## 改善箇所説明図

### 改善措置の内容

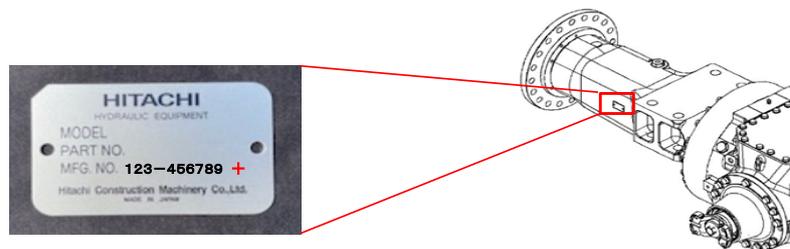
シヨベル・ローダのアクスルにおいて、アクスルシャフトの熱処理が不適切なため、熱処理深さが設計仕様を満足せず、強度が不足しているものがある。  
そのため、そのまま使用を続けると、アクスルシャフトに亀裂が発生するおそれがある。また、最悪

前後アクスルを対策品に交換する。

識別: アクスルの銘板のMFG ナンバに刻印を追加することにより識別する。

MFG ナンバに刻印「+」を追加
